Stadtrat am 04.10.2012		öffentlich		
Nr. 10 der TO		Vorlagen-Nr.: FB 3/652/2012		
Dez. I	FB 3: Planen und Bauen	Datum: 20.09.2012		
FBL / stellv. FBL	FB Finanzen	Dezernat I / II	Der Bürgermeister	
Beratungsfolge:				
Gremium:	Datum:	TOP	Zuständigkeit	Bemerkungen:
Stadtrat	04.10.2012		Entscheidung

Bebauungsplan "Höckenkamp-Süd"

(vorzeitige)Anbindung an die Stadtfeldstraße - angenommene Fahrtroutenwahl / Einzugsgebiete

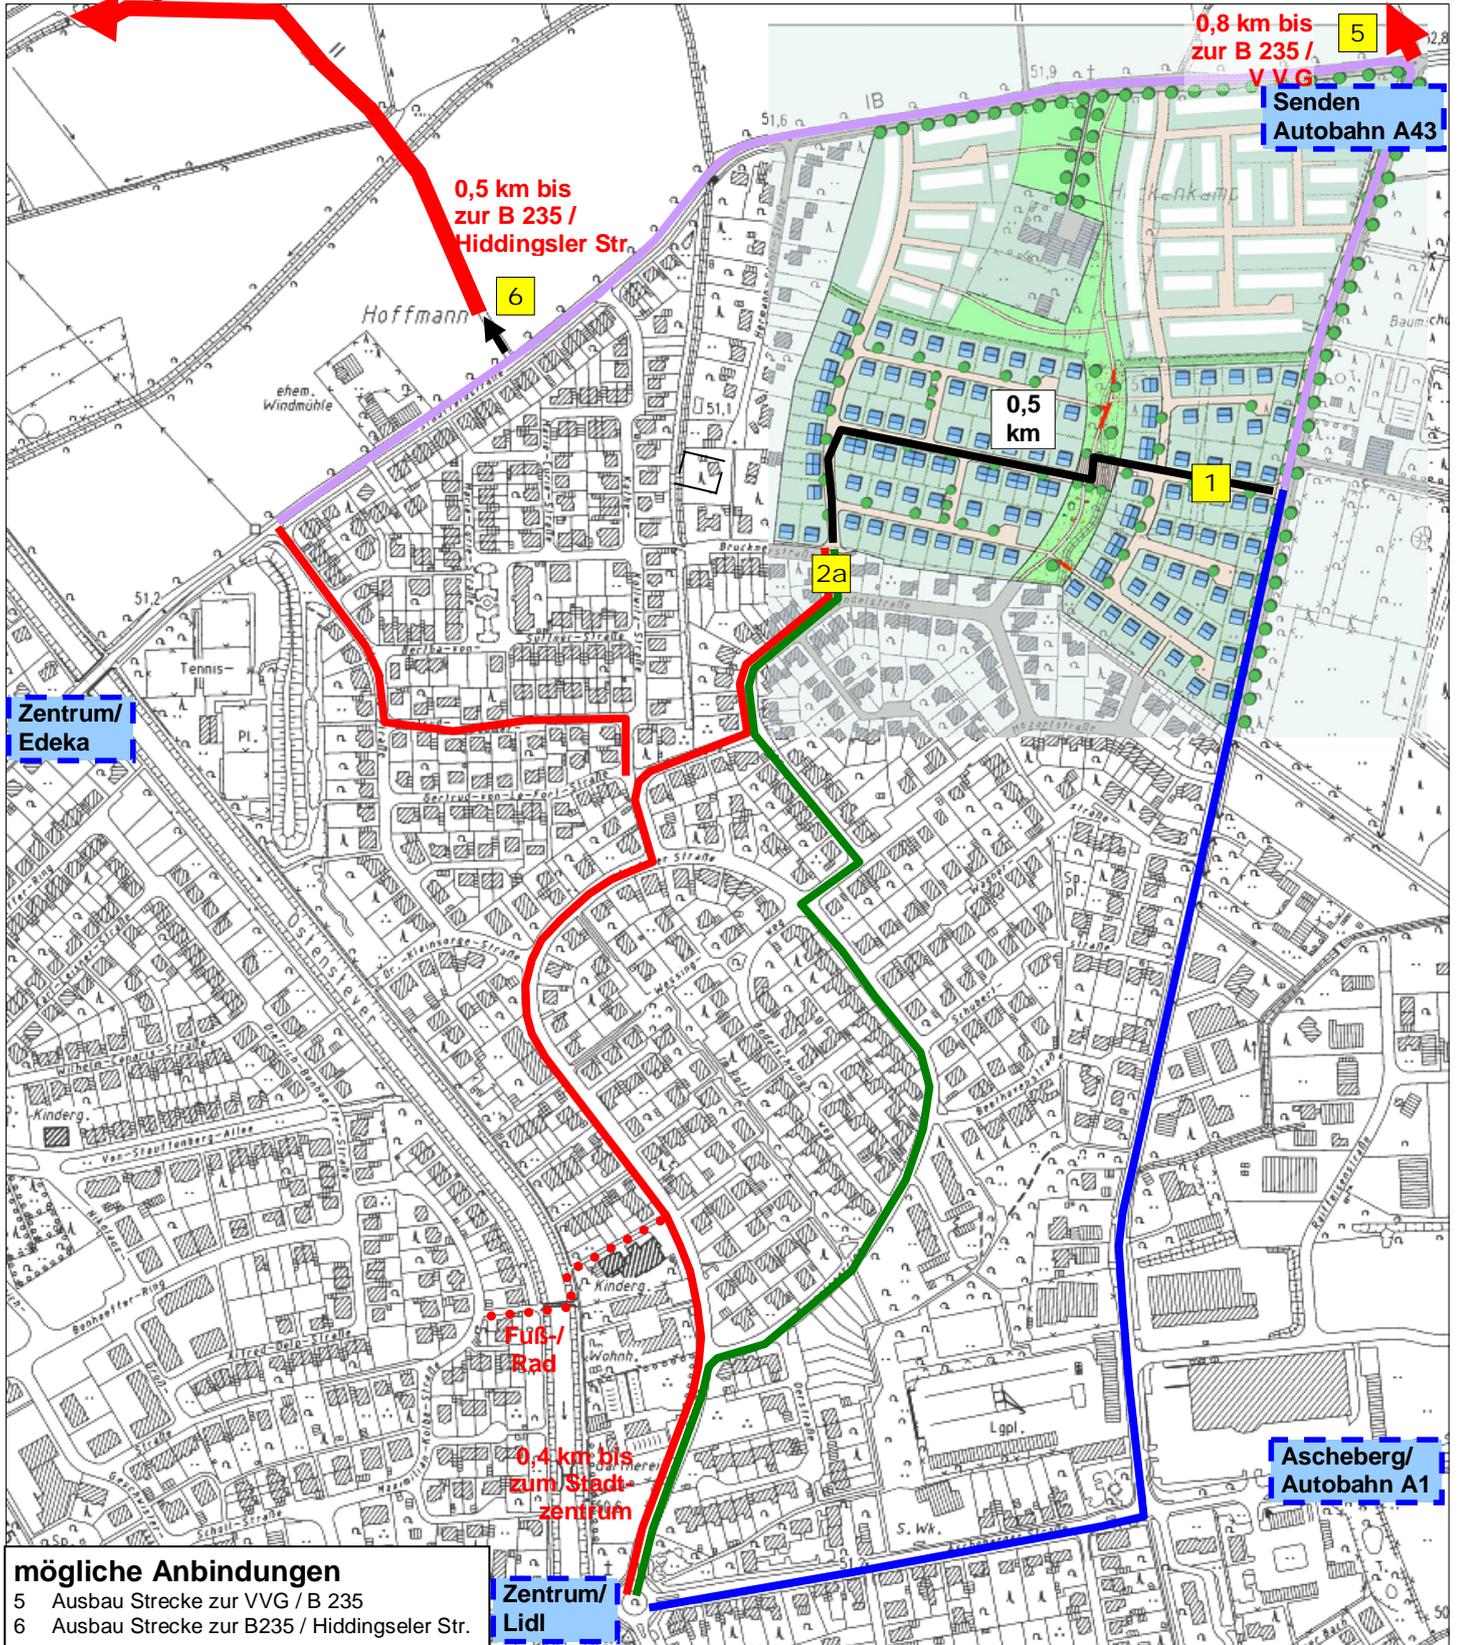
Anbindung an die B 235 "Sendener Straße"

5 Ausbau Strecke zur VVG / B 235

- die 7-9m breite Parzelle ist zur Zeit mit etwa 3,5m Asphalt ausgebaut und mit der seitlichen Bankette geschottert, sie ist in dem für den Außenbereich erstellten Strategischen Wegekonzept in die Kategorie A (auch dem überörtlichen Durchgangsverkehr dienend) eingestuft und wird bereits heute auch von Bewohnern der Ortslage als direkte Zuwegung Richtung Senden / Münster genutzt

- Hinsichtlich der geplanten Streckenführung zur B 235 ist ein Schreiben der VVG eingegangen, das auf mögliche Gefahren im Falle entlaufener Schweine / Rinder sowie auf tierschutz- / tierseuchenrechtliche Problematik hinweist. Es ist als Anlage beigefügt. Hierin wird angeführt, dass hinsichtlich einer Mehrfrequentierung a) aus tierseuchen- und tierschutzrechtlicher Sicht sowie b) aus verkehrstechnischer Sicht (Gefahr bei entlaufenden Rindern / Schweinen) Bedenken bestünden.

- Letztlich ist dem jedoch zu entgegen, dass bereits die heutige Frequentierung einen Ausbau nahelegt; das Verkehrsaufkommen wäre wegen der Erfordernis der allgemeinen öffentlichen Befahrbarkeit nicht alleinig durch "Anlieger-Frei-Regelung" oder gar durch Streckensperrung zu verhindern.

6 Ausbau Strecke zur B235 / L 835 "Hiddingseler Straße"

- der Neubau einer derartigen Straße auf der Trasse des heute vorhandenen grünen Weges (Gesamtbreite Parzelle ca. 6m, davon etwa 2,5m anfangs geteert, anschließend geschottert; benachbart zahlreiche private Flächeneigentümer, tlw. sogar im Streckenverlauf) wäre mit erheblichen Kosten, Aufweitungen sowie Eingriffen in den Naturhaushalt verbunden; es ist zwar nicht auszuschließen, dass eine langfristige Entwicklung von Wohnbauflächen zwischen der "Stadtfeldstraße", dem Aabach bis zur B 235 (siehe Entwurf Regionalplan) genau eine solche Streckenführung erfordern wird, zum jetzigen Zeitpunkt würde es sich jedoch um eine sehr aufwändige, völlig anbaufreie Maßnahme handeln

- die Strecke an der VVG vorbei wird - wie auch im Strategischen Wegekonzept vorgesehen - in den kommenden Jahren auch in Hinsicht auf Kurvenradien und Übersichtlichkeit ausgebaut (Baustein 5)
